GŚiZP.271.2.2021

dotyczy: postępowania prowadzonego w trybie podstawowym na realizację zadania pn.: „Rozbudowa drogi gminnej Huta - Cisiny wraz z przebudową drogi gminnej w zakresie nie wymagającym zmiany granic pasa drogowego – polegająca na budowie oświetlenia drogowego na terenie działek nr 7, 18, 222 w m. Cisiny”

ODPOWIEDZ NA PYTANIA DO TREŚCI SPECYFIKACJI WARUNKÓW ZAMÓWIENIA (SWZ).

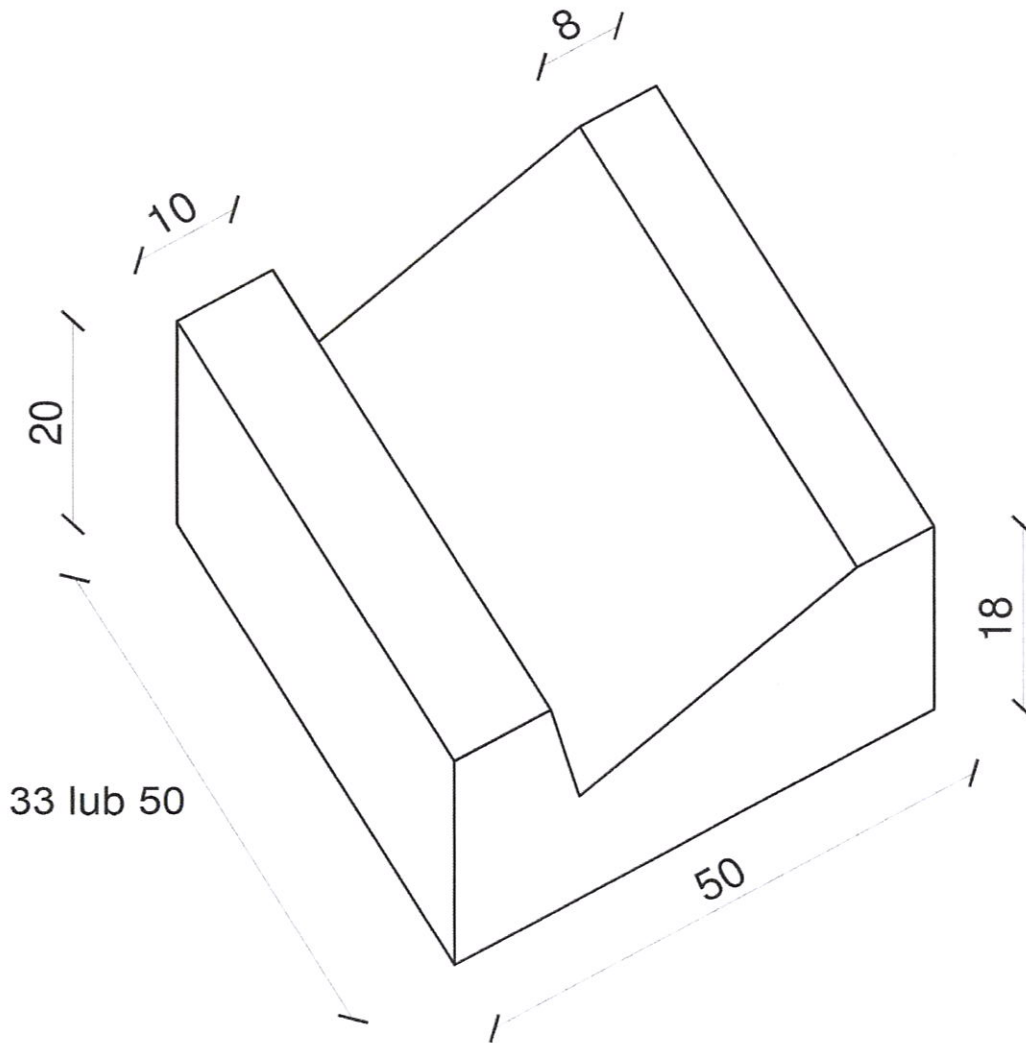
Czy Zamawiający wyrazi zgodę na wbudowanie ścieku drogowego trójkątnego o wymiarach 20/18x50x33cm (zamiast 20x18x50x50).

Zamawiający wyraża zgodę, pod warunkiem że wymiar 33 cm oznacza długość ścieku, a nie jego szerokość.

Zgodnie z poniższym rysunkiem.:
